## 3. LIMFJORDSFORBINDELSE

HØRINGSNOTAT VEDRØRENDE DEN OFFENTLIGE HØRING AF VVM-REDEGØRELSEN  
I PERIODEN 27. JUNI TIL 31. AUGUST 2011

**Januar 2012**

## 2.6 Andre afværgetiltag

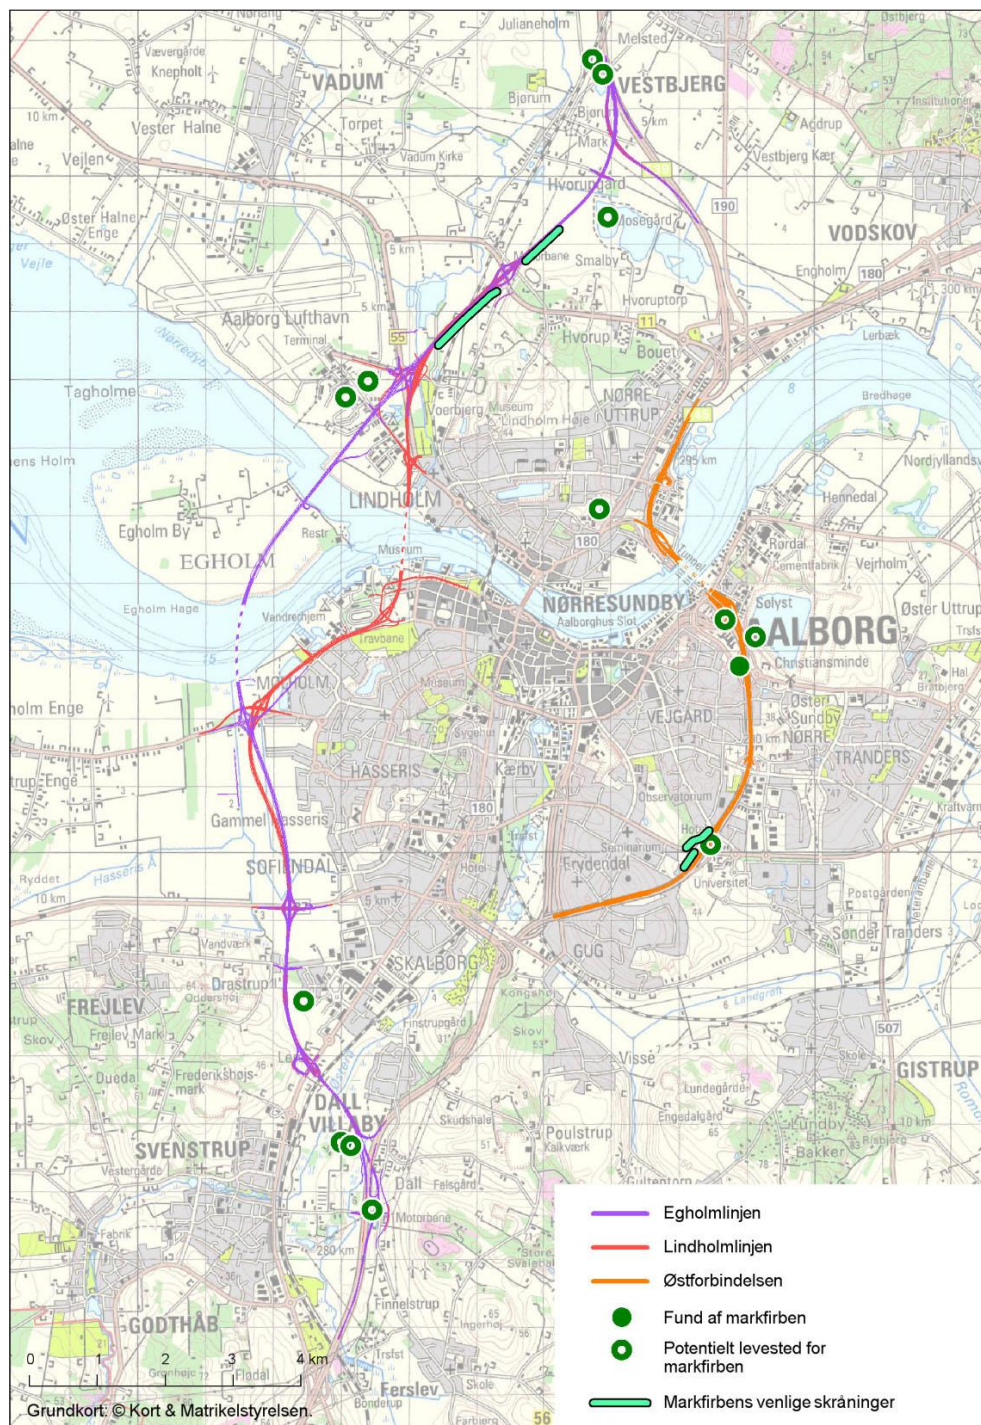
*Pkt. 10: I forbindelse med, at det i VVM-redegørelsen står, at der for at mindske forstyrrelse af odder i anlægsfasen "planlægges etablering af skjulesteder for odder nær arbejdspladserne i form af beplantning el.lign.", spørger EV om der ikke i stedet burde stå vil blive.*

*Pkt. 3: EV mener, at der i forbindelse med anlægsarbejderne i Østerådalen, hvor det i VVM-redegørelsen nævnes at der "planlægges etableret" skjulesteder for odder skal stå "bliver etableret".*

Vedr. Pkt. 3: Vejdirektoratet skal hertil bemærke, at når der står planlægges betyder det, at der vil blive etableret skjulesteder, men at selve placeringen af beplantningerne først vil ske i forbindelse med detailprojekteringen.

I Østerådalen vil der blive anlagt skjulesteder for odder nær arbejdspladserne i form af beplantning el.lign. *Ordvalget er skærpet i forhold til Miljøvurderingen, for at sikre gennemførelsen.*
